拍攝日期:109.11.30

工程名稱: 109 年度鄉內縣鄉道鋪面改善工程(開口契約)

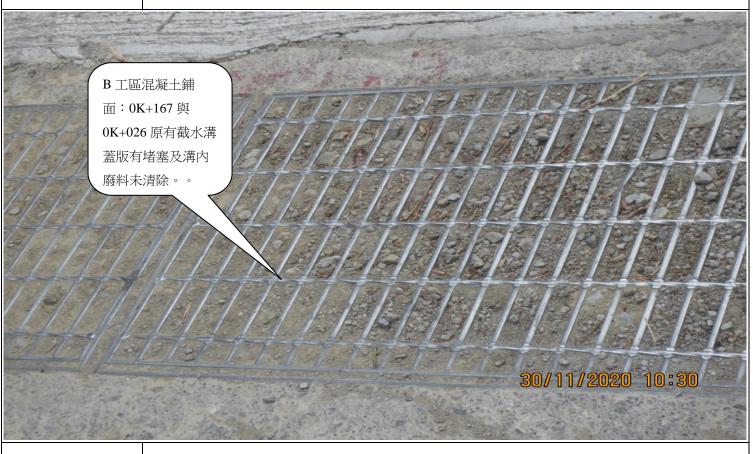
說明 B工區混凝土鋪面: 0K+000 銜接處不平整,請改善。
